პრ. №	ნახ. №	A-3

მრავალფუნქციური კომპლექსი პოქორავის ქ. №25 ბლოკი №1

ჭრილები

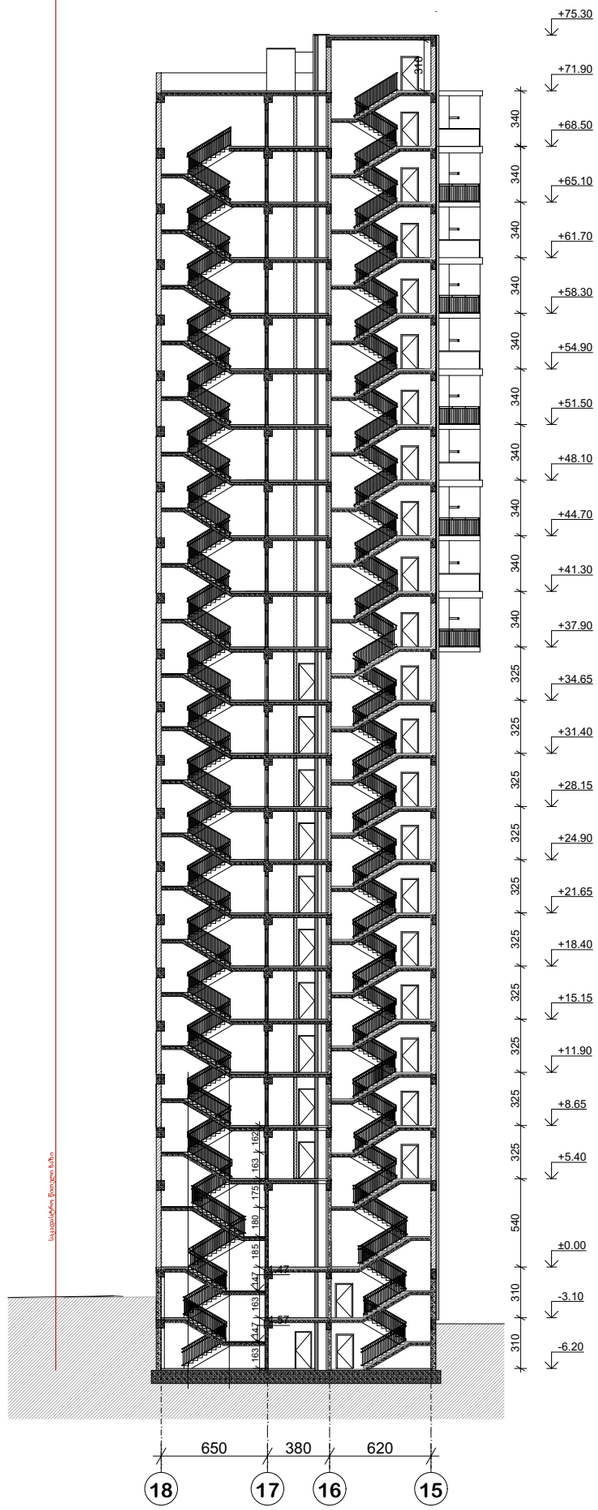
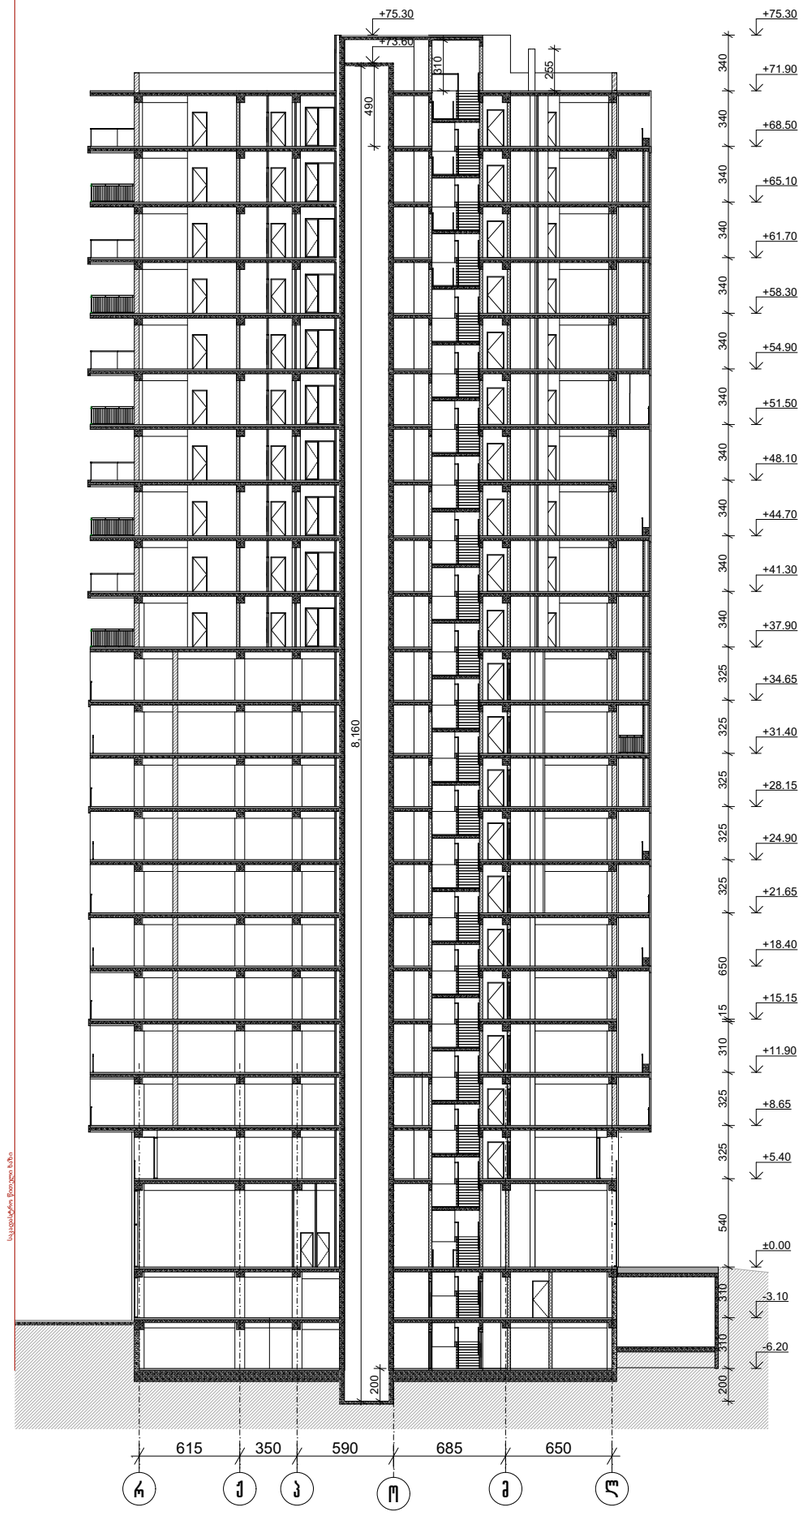
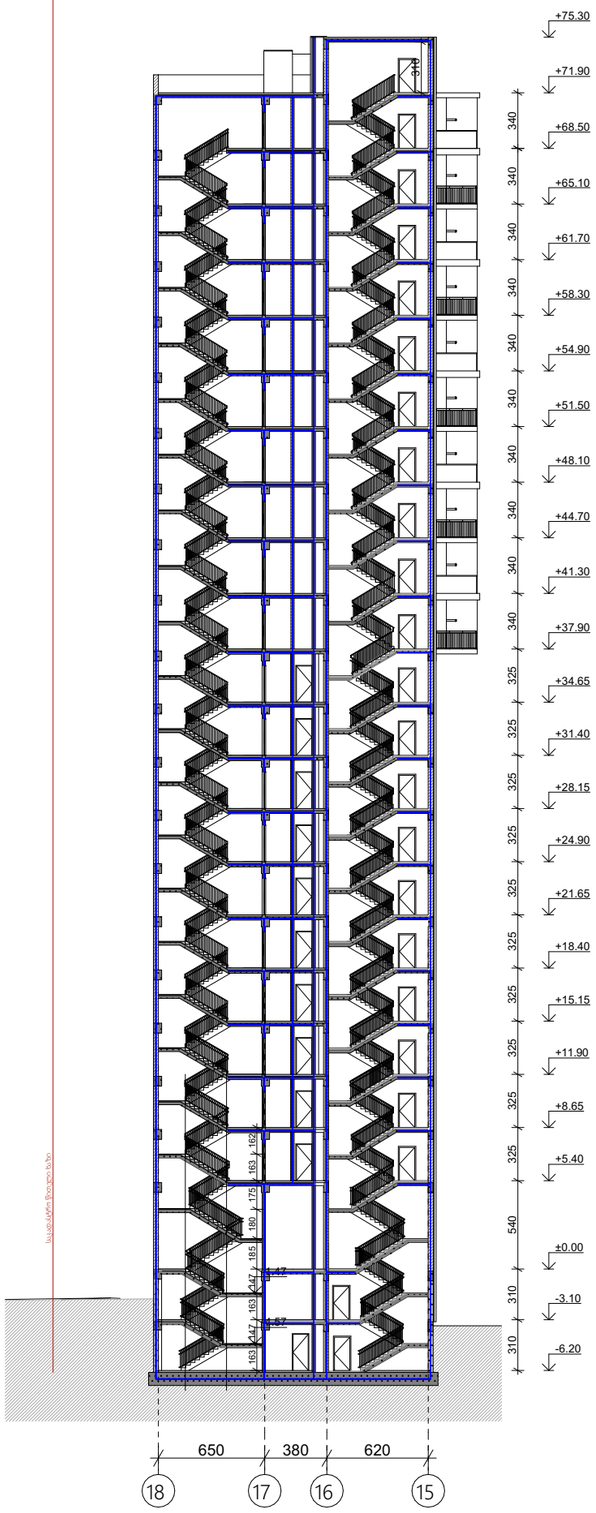
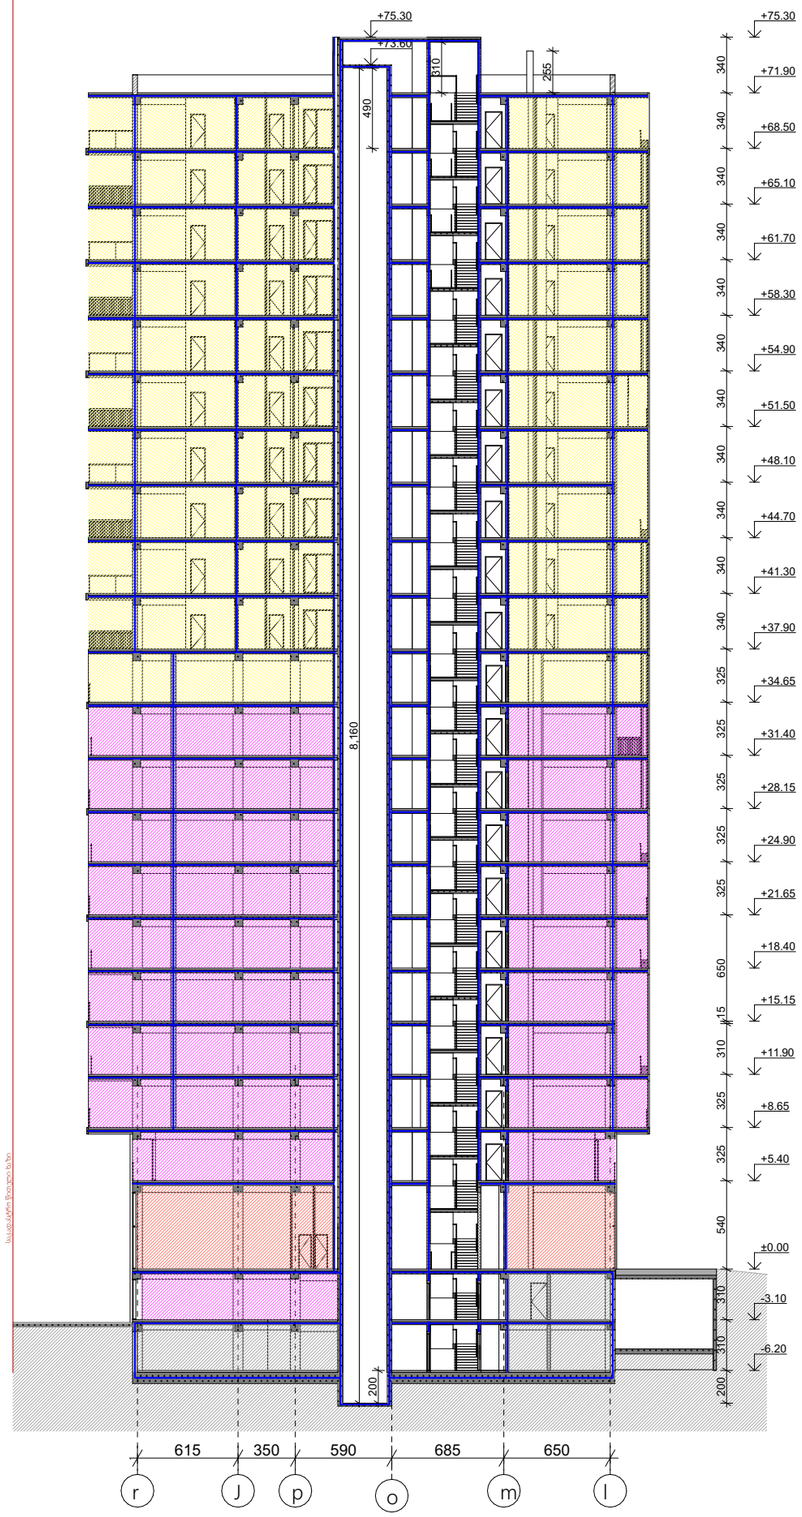
მე-5 ხარვეზთან დაკავშირებით, სადაც მითითებულია რომ კომერციულის სიმაღლე შემცირდეს 4,50 მ-მდე, გვსურს დაზუსტება - იქიდან გამომდინარე, რომ აღნიშნული კომპლექსი შედგება სამი ბლოკისაგან: პირველი საპროექტო ბლოკისგან და უკვე შეთანხმებული მეორე მესამე ბლოკისგან. მეორე და მესამე ბლოკები უკვე მშენებლობის პროცესშია(ბრძანება № 6682547 თარიღი 27/09/2023 განცხადების ნომერი: AR1857192; პროექტის ცვლილება N7391985), მეორე და მესამე მშენებარე ბლოკის კომერციული სართულის სიმაღლე უკვე შეთანხმებული პროექტის მიხედვით 5,40 მეტრია. სამივე ბლოკი წარმოადგენს ერთიან არქიტექტურულ სურათს. პირველი ბლოკის პირველი კომერციული სართულის სიმაღლის 90 სმ-ით შემცირება გამოიწვევს ბლოკებს შორის სართულების აცდენას, რაც დაარღვევს მთლიანობის აღქმას და რაც უარყოფითად იმოქმედებს კომპლექსის არქიტექტურულ იერსახეზე
